PLAN LOCAL D'URBANISME

BORDEAUX  
MÉTROPOLE

**Gradignan / Mérignac / Pessac -  
Correction d'erreurs matérielles**

**6<sup>e</sup> modification simplifiée - Dossier mis à disposition**

## 10. MÉRIGNAC – Absence des zonages en vigueur sur le plan de zonage

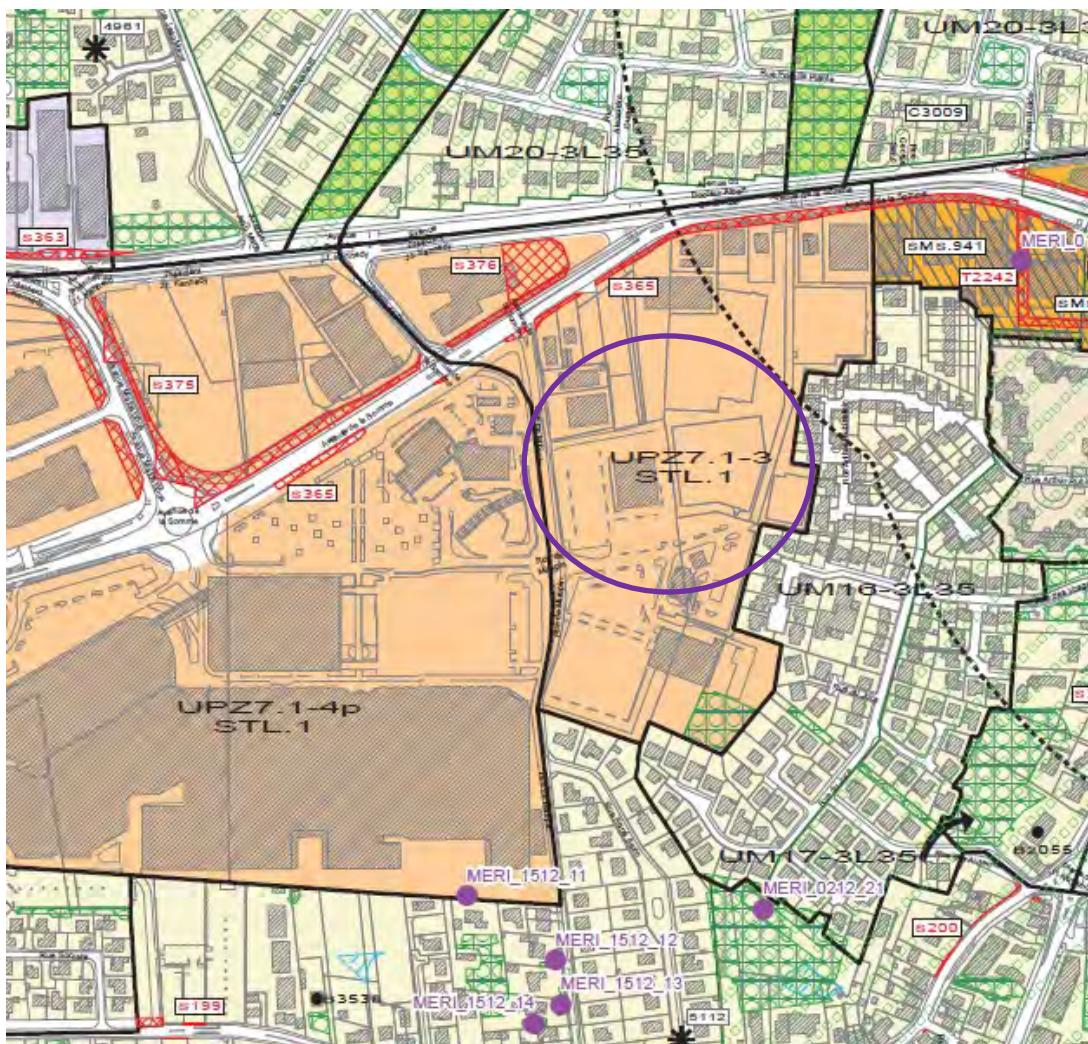
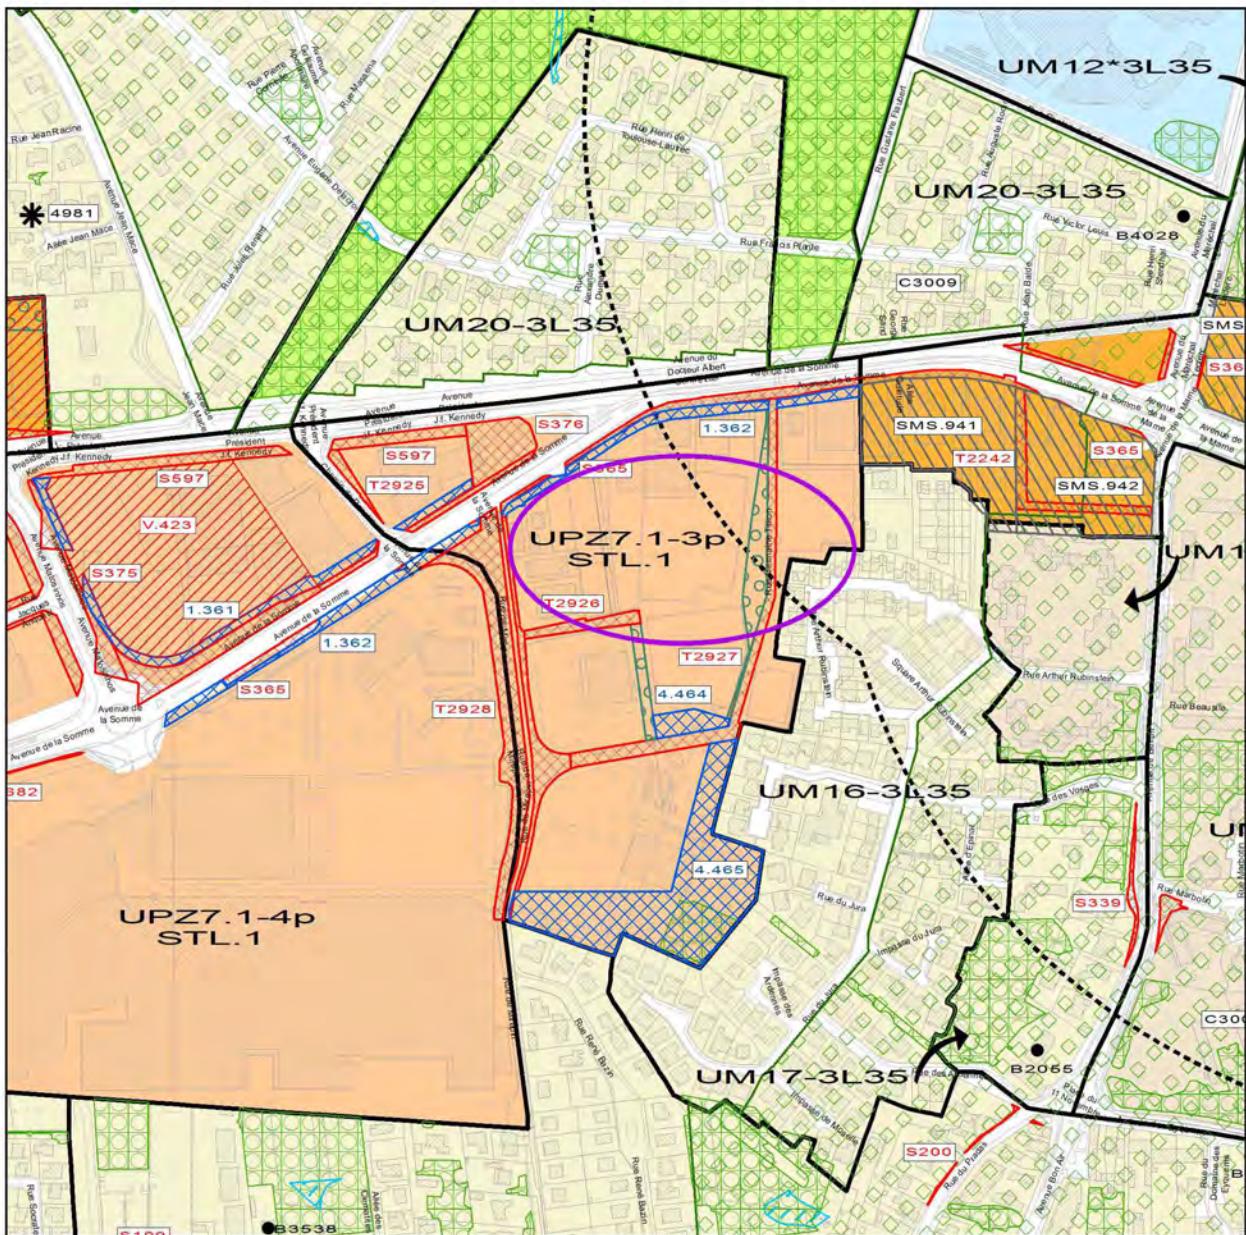
La dixième erreur concerne la représentation du zonage UPZ 7 sur la planche 37. Le zonage UPZ 7 a été modifié et lors de la 11<sup>e</sup> modification il a été remplacé par deux règlements distincts : UPZ 7.1 et UPZ 7.2.

Cette division est représentée partiellement sur le plan de zonage en vigueur. L'objectif de la modification simplifiée est de représenter en totalité cette division, et en particulier la partie qui apparaît en UPZ 7 dans la version du PLU en vigueur alors qu'elle se situe en UPZ 7.1.

## 11. MÉRIGNAC – Absence des sous-secteurs dans le règlement UPZ 7.1

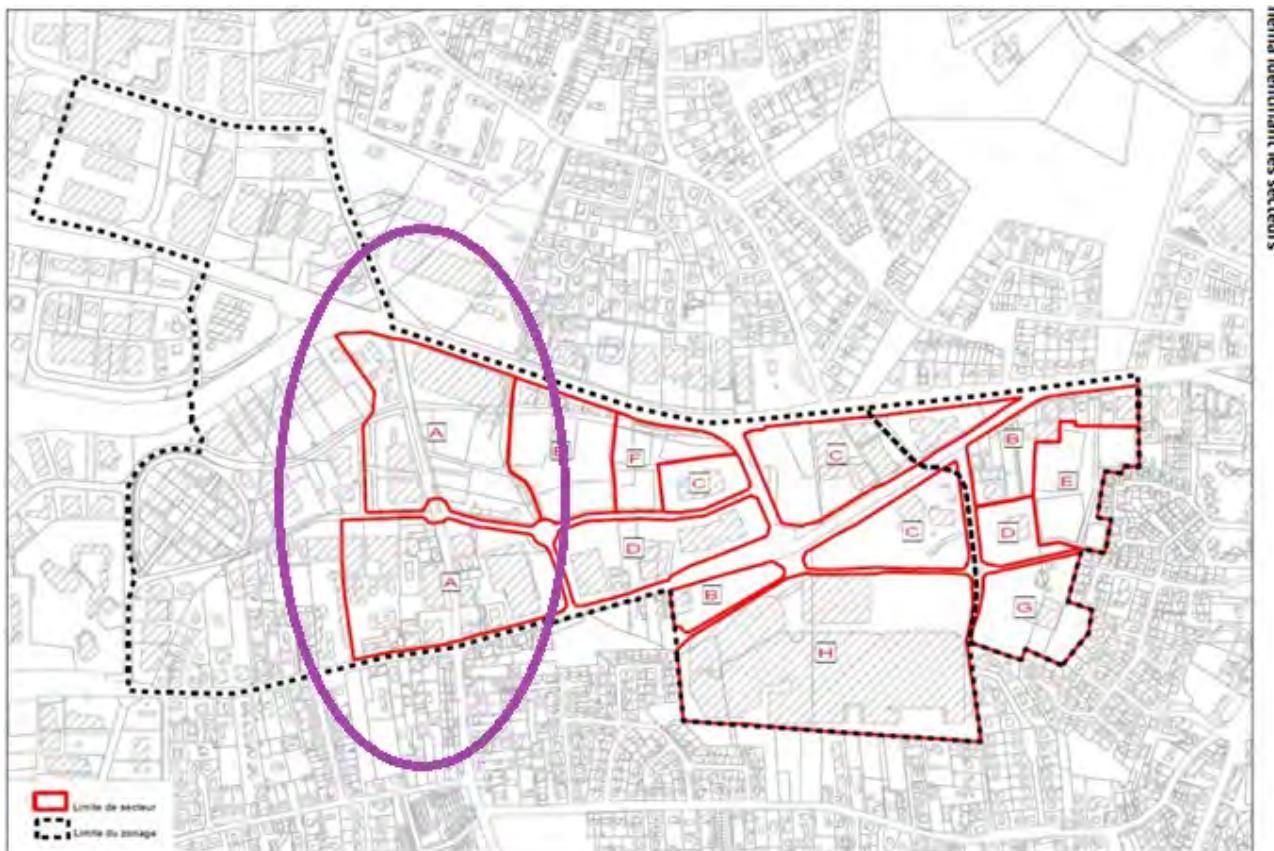
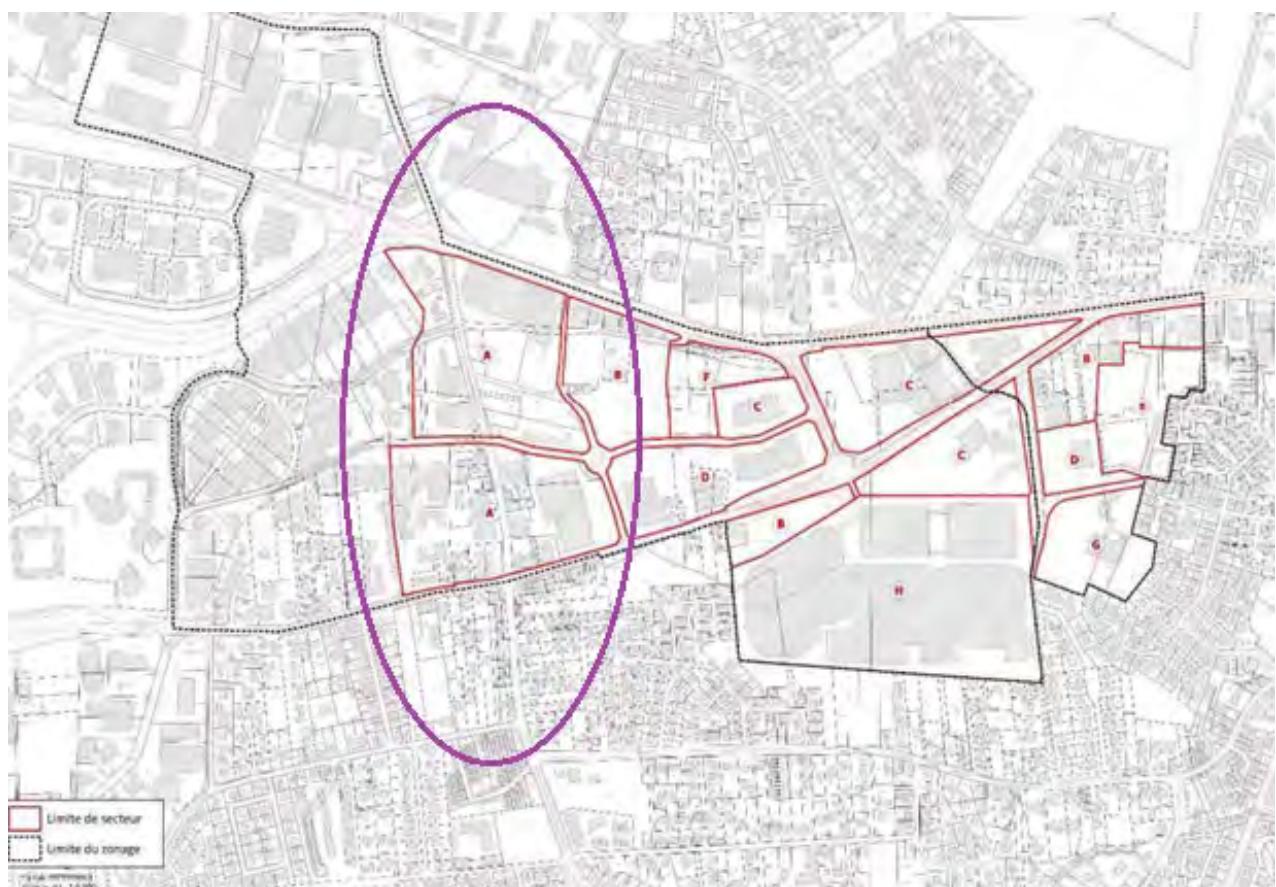
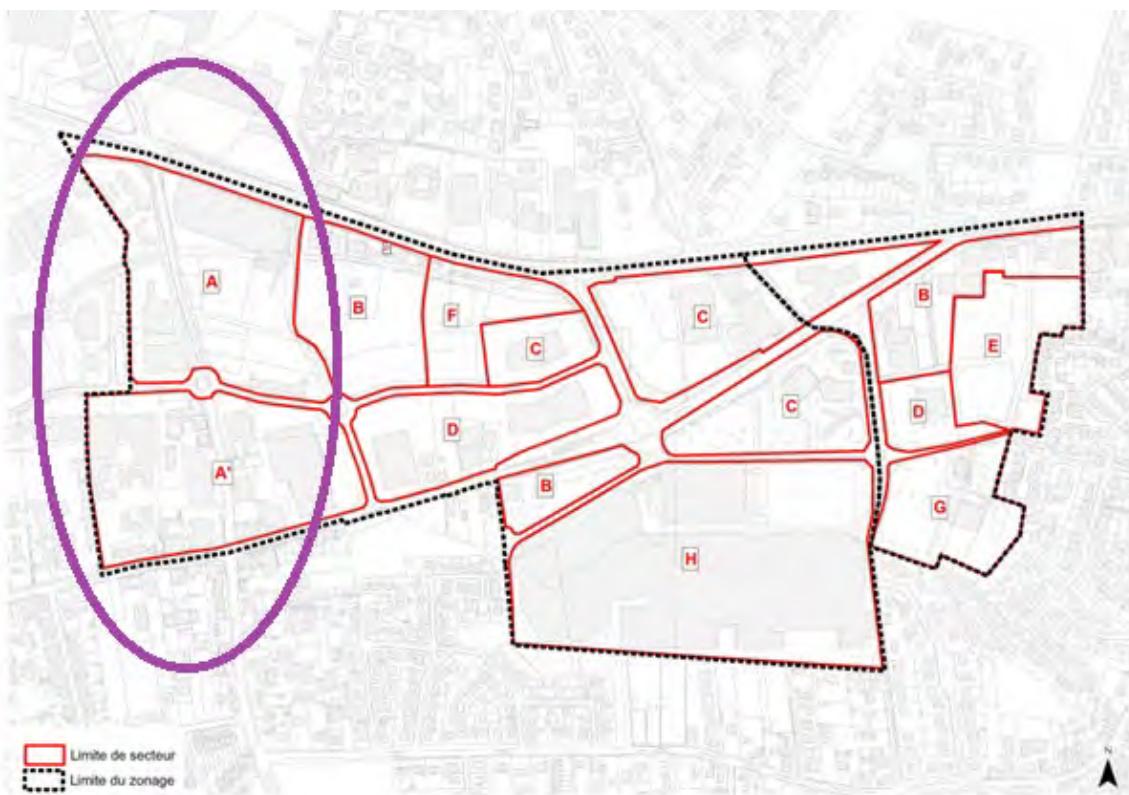
La onzième erreur matérielle concerne le règlement de la zone UPZ 7 issue de la MEC Mérignac Soleil, renommée UPZ 7.1 lors de la 11<sup>e</sup> modification. Le règlement de la zone fait mention d'un sous-secteur A' mais ce sous-secteur n'apparaît pas dans le schéma identifiant les secteurs au sein du règlement. Il est nécessaire de changer le schéma identifiant les secteurs pour faire apparaître la bonne dénomination.

L'erreur s'est produite dans le cadre de la MEC Mérignac Soleil.

## 12. MÉRIGNAC – Erreur de la délimitation des zonages

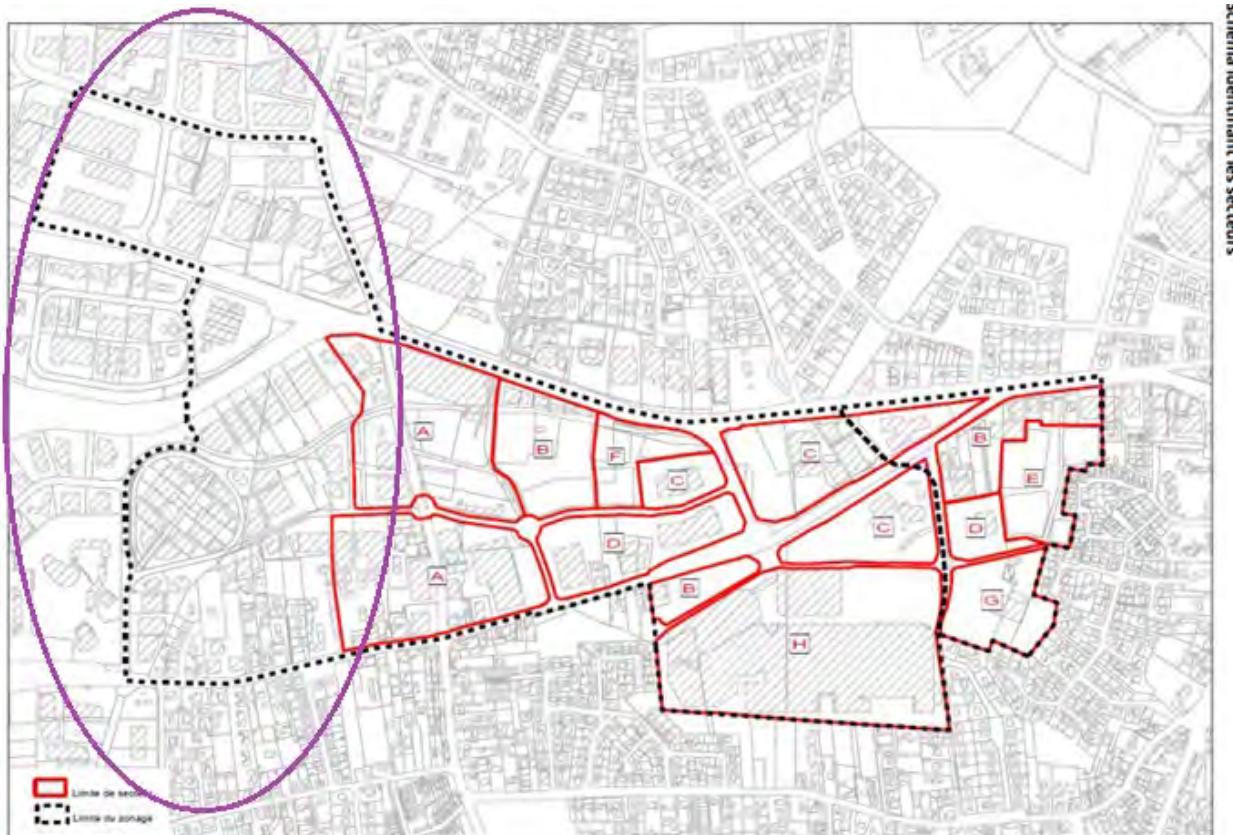
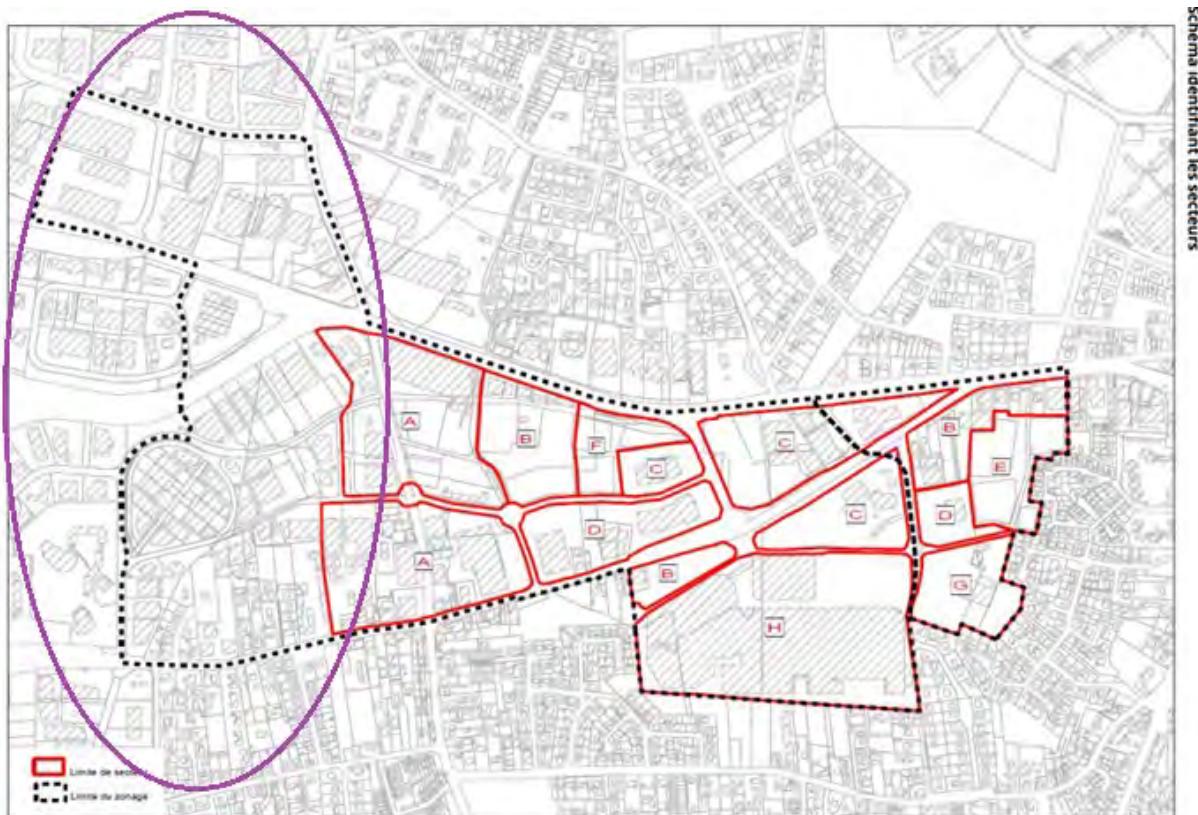
La douzième erreur matérielle concerne une nouvelle fois le règlement de la zone UPZ 7 issue de la MEC Mérignac Soleil, renommée UPZ 7.1 lors de la 11<sup>e</sup> modification. Le schéma identifiant les secteurs fait apparaître une limite de zonage englobant la zone UPZ 7.1 et la zone UPZ 7.2. Une correction sera apportée afin de représenter la limite sur le seul zonage concerné (UPZ 7.1).

L'erreur est issue d'un défaut de représentation dans le cadre de la MEC Mérignac Soleil.
